Stellungnahme des ALD zum Entwurf der Ersten Verordnung zur Änderung der Verkehrslärmschutzverordnung

Hier: Berechnungsvorschriften für
Schienenverkehrslärm Schall 03 [2012]

Bild 1: Pegelverlauf auf BüG-Gleisen nach DB AG⁵.

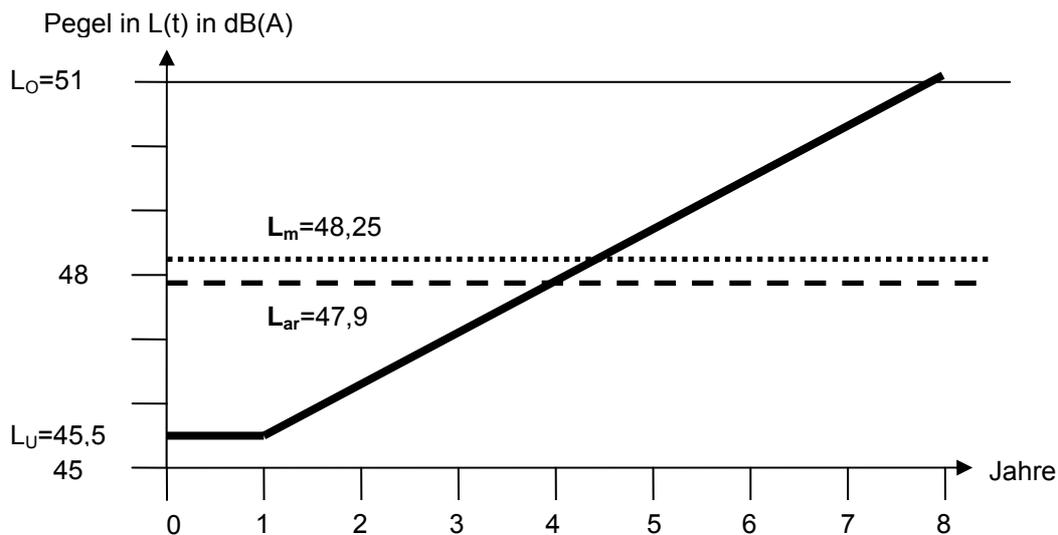
Die für das BüG abgeleiteten Minderungen beruhen auf einer standardisierten Funktion für das Anwachsen der Emissionspegel mit der Zeit nach dem Schleifvorgang, die die DB vorgelegt hat (siehe Bild 1). Hintergründe und Abgleich mit den realen Daten sind von der DB im damaligen Pro-

zess der Revision der Schall 03 nicht vorgelegt worden, so dass sich die Minderungswerte (bezogen auf den durchschnittlichen Zustand, in Bild 1 mit $L_O = 51 \text{ dB(A)}$ gekennzeichnet) nicht überprüfen lassen. Nach der damaligen Auffassung des Umweltbundesamtes hatte die DB AG nicht hinreichend durch Daten nachgewiesen, dass dieser Pegelverlauf repräsentativ ist. Die DB geht in ihrer Ableitung der Minderungswerte zudem von einer arithmetischen Mittelung L_{ar} anstatt der erforderlichen energetischen Mittelung L_m aus, was sich mit einer Differenz von $0,325 \text{ dB(A)}$ zu Ungunsten der Betroffenen auswirkt (siehe Bild 1).

In Kapitel 4.5 wird das Überwachungsverfahren für das BüG definiert. Bild 1 zeigt einen durchschnittlichen Anstieg der Emissionen pro Jahr von $0,8 \text{ dB(A)}$. Nimmt man an, dass eine Messung des SMW knapp unter 2 dB(A) liegt, wird frühestens in zwei Jahren geschliffen. Dann liegen die Emissionen mit knapp $3,6 \text{ dB(A)}$ bereits deutlich über dem erforderlichen SMW-Wert von 3 dB(A) ⁶. Messergebnisse des Umweltbundesamtes haben zudem gezeigt, dass das Anwachsen der Verriffelung nach einem Schleifvorgang – hier nach dem Oberbauschliff – sehr unterschiedlich sein kann (siehe Bild 2).

Das Überwachungsregime wird deshalb spezifischen Situationen nicht gerecht. Deshalb plädieren wir für ein Verfahren der linearen Extrapolation von Messwerten des SMW.

Bild 3: Geräuschemissionswerte von U-Bahnen (Quelle: Umweltbundesamt 2007)

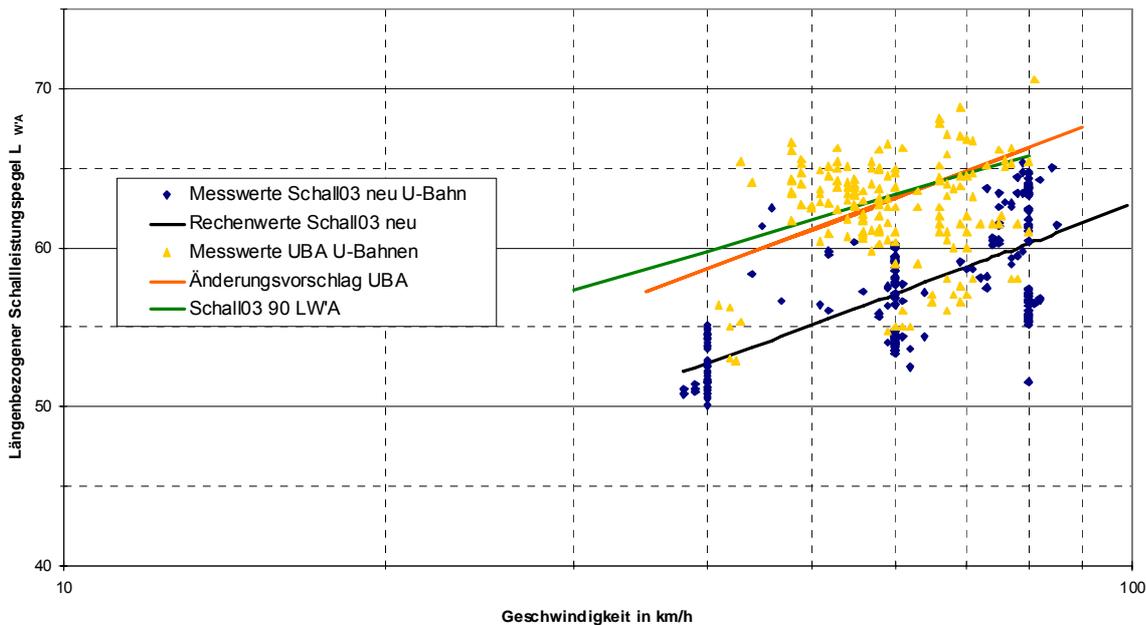
Bei der Festlegung der Emissionswerte von U-Bahnen wurde von einem Betriebsprogramm ausgegangen, das im Wesentlichen neuere Fahrzeuge vorsah¹⁰. Die folgende Abbildung zeigt die Problematik der Repräsentativität.

Die Messergebnisse des UBA, die eine breitere Palette der in Deutschland eingesetzten Wagen umfassen, zeigen damit um ca. 6 dB(A) höhere Emissionen als nach Beiblatt 2, Fz-Kategorie 23 vorgesehen.
